# ALPS処理水希釈放出設備及び関連施設の新設について（案）

2022年2月24日

## 審査会合における主な指摘事項※等に対する回答

※：第97回特定原子力施設監視・評価検討会 資料2-2 別紙2

## ①-2. 放水立坑（下流水槽）の形状変更に伴う配管設計の変更

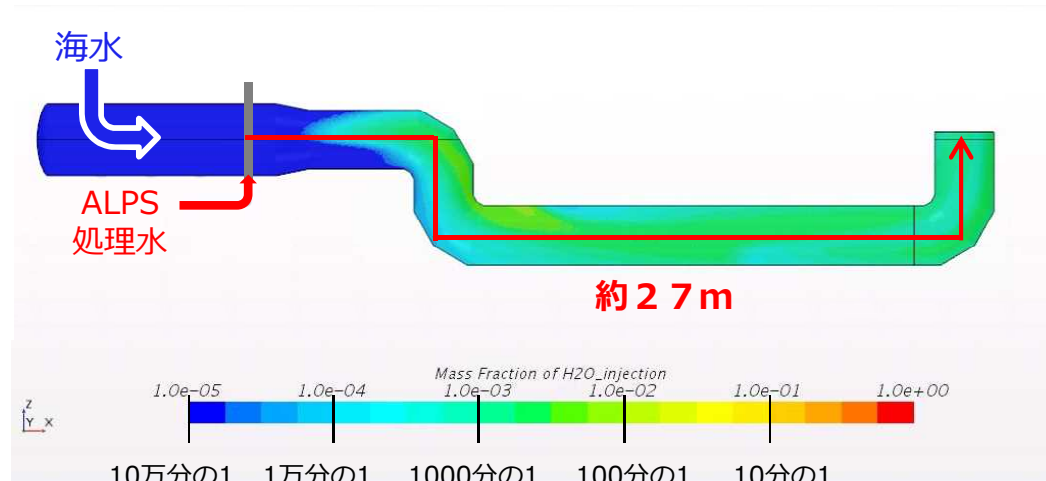
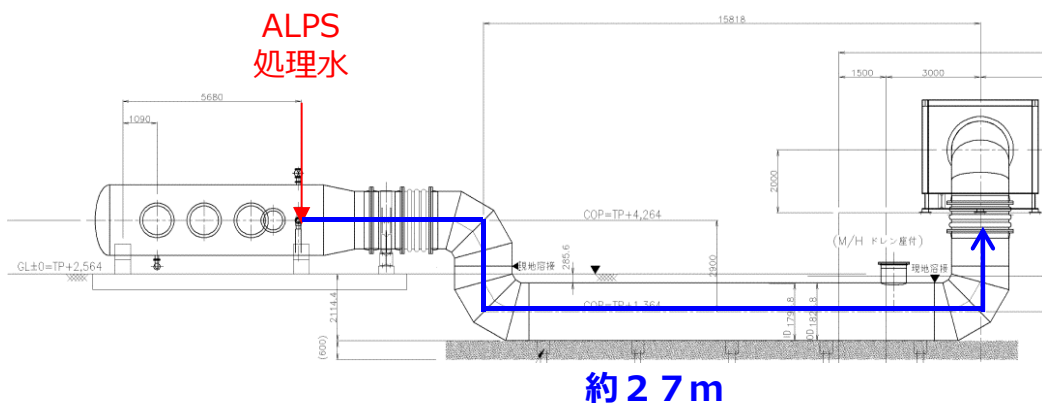
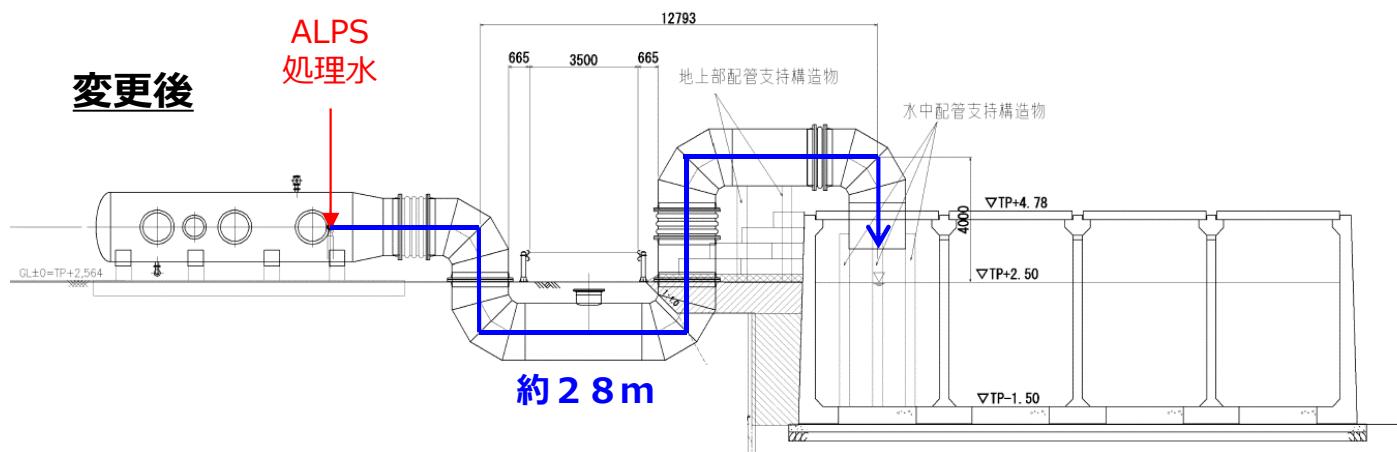
- ALPS処理水の海水への混合希釈シミュレーション結果に対して、海水配管ヘッダ内の濃度分布の平均ではなく、濃度がおおむね1,500 Bq/L を下回っていることの判断基準やその基準を満足する位置について、考え方を含めて明確に示すこと。その際、運用・手順で上記を担保する場合は、設計への取り込み方を示すこと。

- 放水立坑（下流水槽）の形状変更に伴い、ヘッダ管より下流の配管経路の見直しを実施。
  - ヘッダ管と水槽が近接したことにより全体の水平長さは短くなるが、今回の解析では海水配管の放出端までを混合希釈の範囲として考慮することで、当初計画と同等の配管長を確保する。
  - 形状変更による配管内各断面の希釈混合の程度詳細に関しては、解析実施により確認する。

### ②-2. 【前回検討】②措置を講ずべき事項への適合性確認（応力度照査結果②）

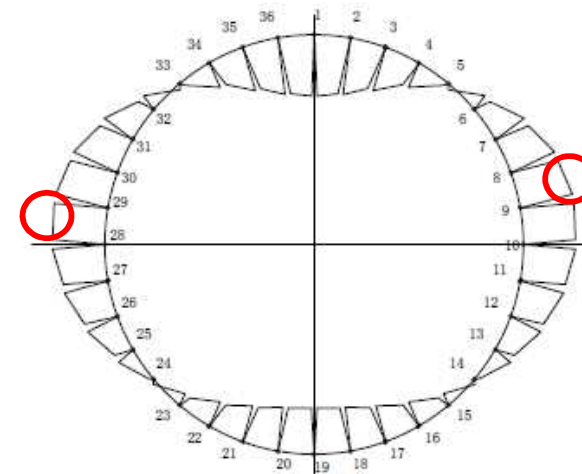
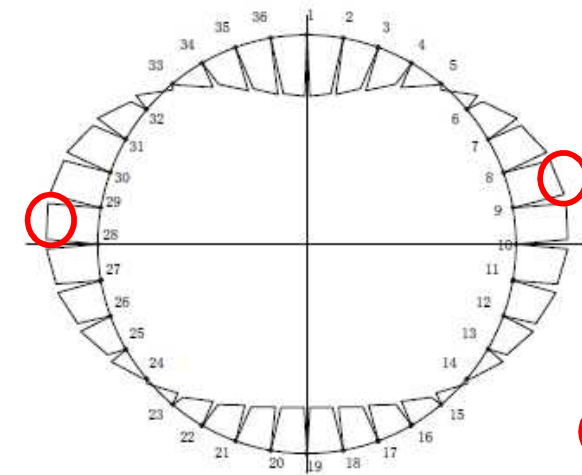
- 地震に関しては相対変位が生じ、地盤のせん断ひずみが生じるため、放水トンネルの横断面に関して構造強度を検討すること。

検討部位	応力度照査 (発生/許容)
	曲げ モーメント
覆工板 (発進部)	0.39
覆工板 (最深部)	<b>0.46</b>

発進部 断面力図(曲げモーメント)

最深部 断面力図(曲げモーメント)

### ③-2. 放出計画 (1/2)

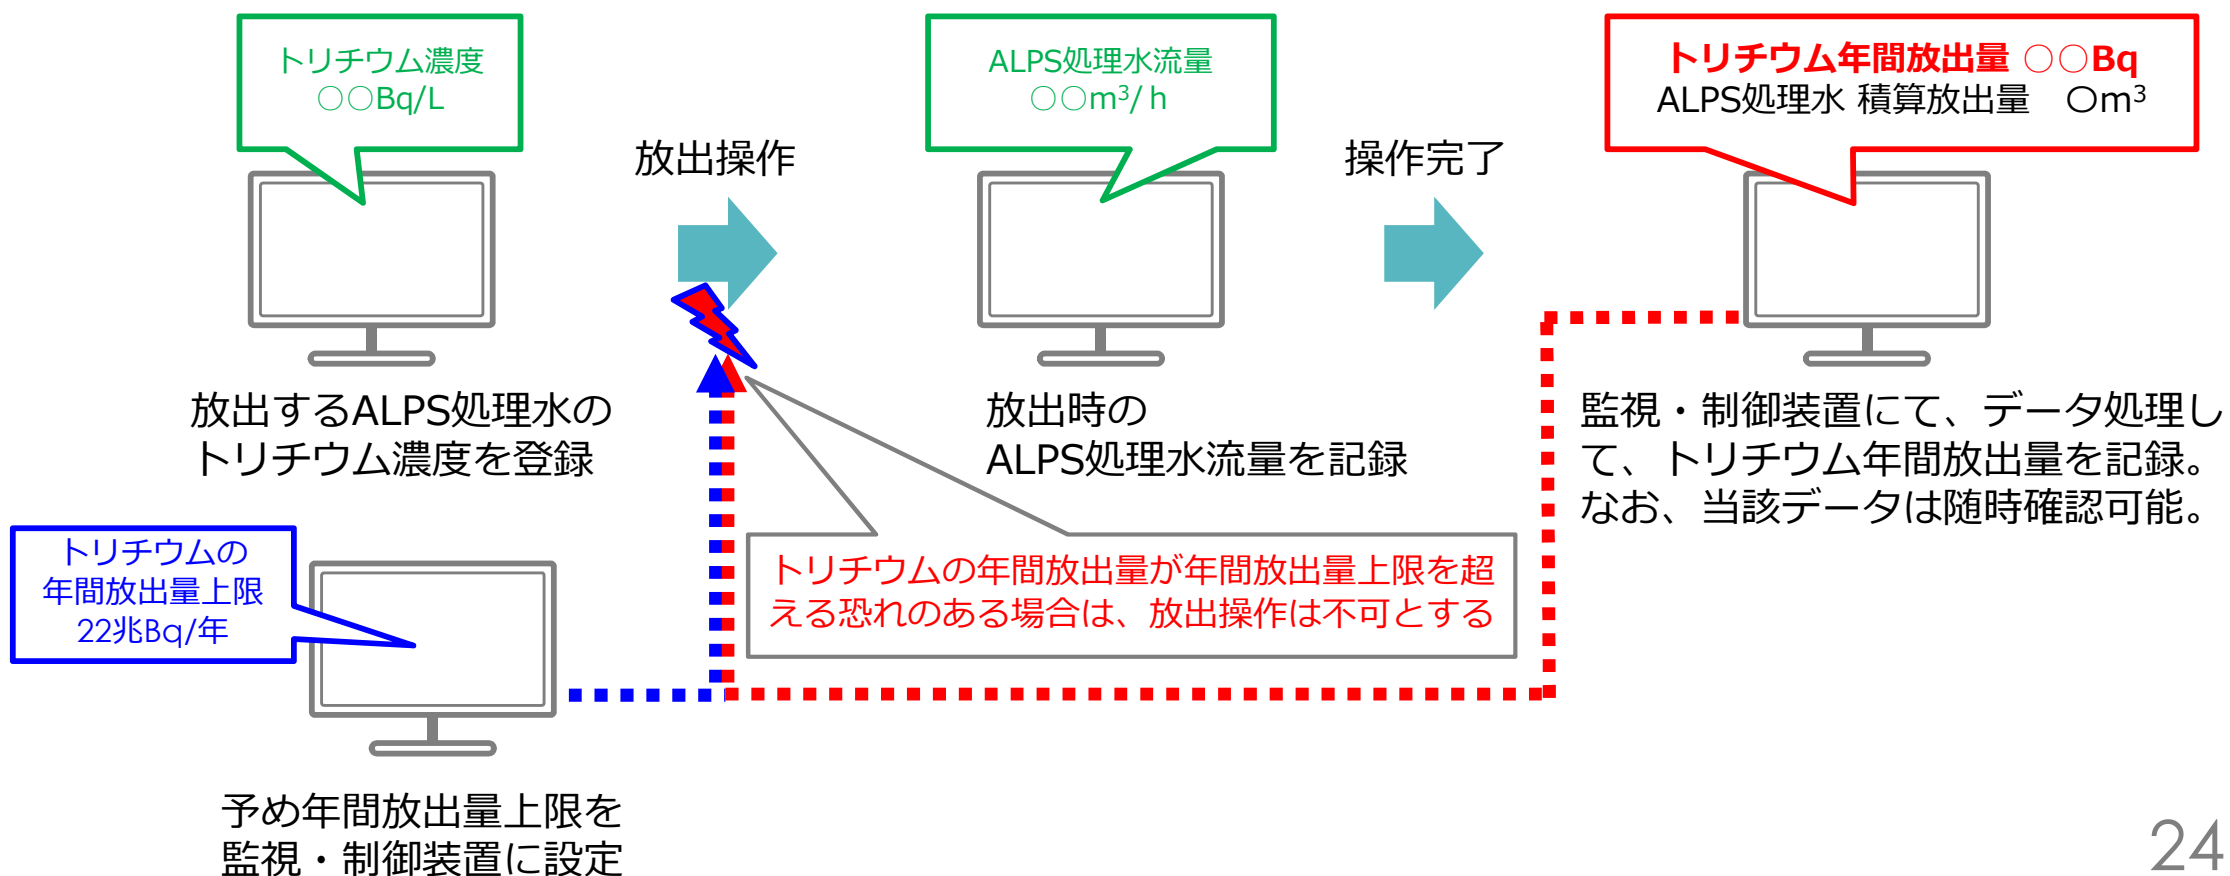
- 年間トリチウム放出量を管理するに当たって、インターロックを介して機械的に放出操作を止めることその他、今回東京電力から口頭で説明のあった年間放出計画の基本的な内容や当該計画に沿った放出管理の方法について説明すること。

- 日々発生 of 処分を行う通常運用状態において、トリチウムの年間放出量を、1年あたりの放出管理値 (22兆Bq) を超えないようにするため、予め以下の手順に従い、X年度の放出計画を策定する。

- ① X-2年度<sup>※1</sup>の汚染水発生量、X-2年度末<sup>※1</sup>の淡水化装置 (RO) 入口トリチウム濃度から、X年度に処理水に移行するトリチウム量[Bq/年]を評価する (2年分の減衰を考慮し0.89<sup>※2</sup>掛)。
- ② タンクの放出にあてることができる年間トリチウム放出量を、22兆[Bq/年]から①の評価値[Bq/年]を引くことで求める。
- ③ X-1年3月に公表する「廃炉中長期実行プラン」を踏まえ、向こう10年の敷地利用の見通しを策定し、X+1年度にタンク解体に着手する必要がある面積を求める。この面積を確保するために、X年度に放出する水量[m<sup>3</sup>]を決定する。
- ④ ②で求めたタンクの放出にあてることができる年間トリチウム放出量を、③の放出水量で割ることで放出する水の平均トリチウム濃度を定める。
- ⑤ 平均トリチウム濃度が④で定めた値を下回るよう、トリチウム濃度の薄いALPS処理水を優先し、運用 (貯留タンクから測定・確認用設備又はALPSへの移送ラインの敷設等) を考慮しながら、③で定めた放出水量の範囲で、タンク群の放出順序の計画を立案する。
